**CEI
IEC
169-7**

AMENDEMENT 1
AMENDMENT 1

Radio-frequency connectors

R.F. coaxial connectors with inner diameter of outer conductor 9,5 mm (0.374 in) with bayonet lock – Characteristic impedance 50 ohms (Type C)

Figure 7 – Dimensions des conducteurs (voir le tableau)
Dimensions of conductors (see table)

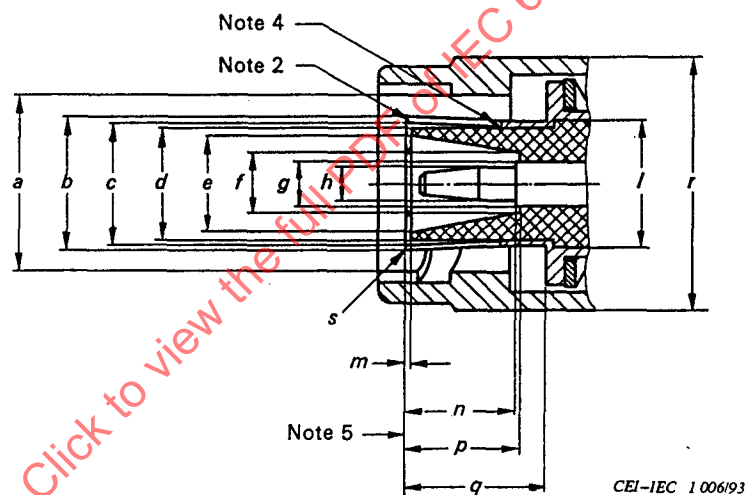
Figure 7

Remplacer cette figure par la figure 7 modifiée suivante:

Dans le tableau associé à la figure 7, remplacer la cote:

q	3,03	3,05	0,1192	0,1202	7	1/diam.
-----	------	------	--------	--------	---	---------

par la cote suivante:

g	3,03	3,05	0,1192	0,1202	7	1/diam.
-----	------	------	--------	--------	---	---------

Figure 7 – Dimensions des conducteurs (voir le tableau)
Dimensions of conductors (see table)

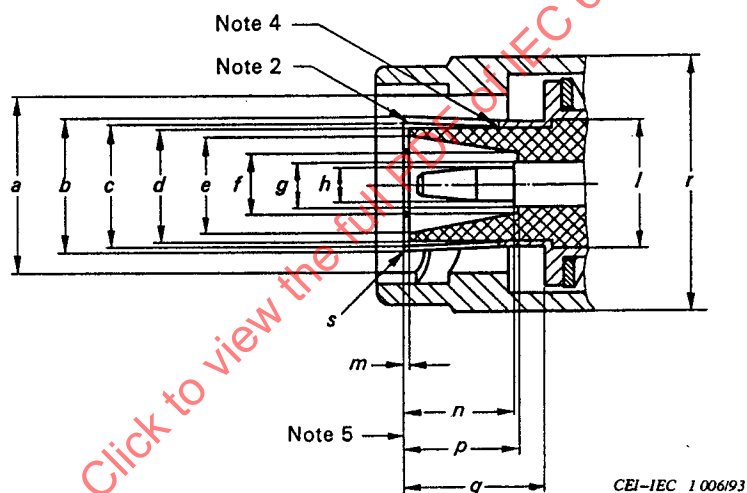
Figure 7

Replace this figure by the following revised figure 7:

In the table associated to figure 7, replace the measurement:

q	3,03	3,05	0,1192	0,1202	7	1/diam.
-----	------	------	--------	--------	---	---------

by the following measurement:

g	3,03	3,05	0,1192	0,1202	7	1/diam.
-----	------	------	--------	--------	---	---------
